**Avis délibéré de la mission régionale
d'autorité environnementale
Hauts-de-France
sur le projet d'usine de démantèlement de batteries
sur la commune de Dunkerque (59)
Étude d'impact du 3 août 2023**

n°MRAe 2023-7422

AVIS DÉLIBÉRÉ n° 2023-7422 adopté lors de la séance du 14 novembre 2023 par
la mission régionale d'autorité environnementale Hauts-de-France

Figure 58 – Philosophie de gestion des eaux du site

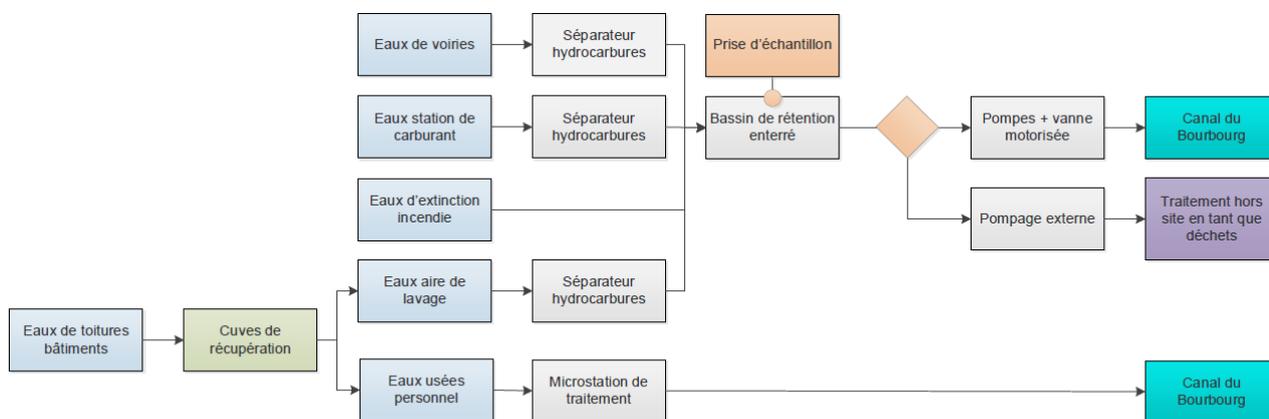
L'étude d'impact, page 197, indique que les eaux pluviales seront réutilisées sur le site directement dans la mesure du possible afin de limiter les besoins en eaux externes (sanitaires, lavages...). Une grande partie des eaux de toitures des bâtiments de démantèlement et broyage, séchage et tri seront récupérées dans des cuves indépendantes. Cette capacité de récupération des eaux pluviales est estimée à 100 mètres cubes. Un rejet des eaux pluviales est aussi prévu en aval du bassin de rétention. La justification de la capacité de récupération n'est pas précisée entretenant un doute sur

le fait qu'il s'agit du volume de stockage envisagé ou de la quantité potentiellement collectée annuellement. Enfin, en regard du seul volume destiné au besoin sanitaire, estimé à 3000 mètres cubes par an, le volume d'eau pluvial réutilisé de 100 mètres cubes paraît bien faible, représentant à peine plus de 3 %. Il est en effet précisé dans le dossier que « SUEZ mettra en place les techniques favorisant le stockage et réutilisera les eaux pluviales sur le site autant que possible ».

L'autorité environnementale recommande d'expliciter les volumes d'eau pluviale récupérés pour l'usage du site et d'en optimiser et préciser l'usage afin de réduire le plus possible la consommation d'eau potable.
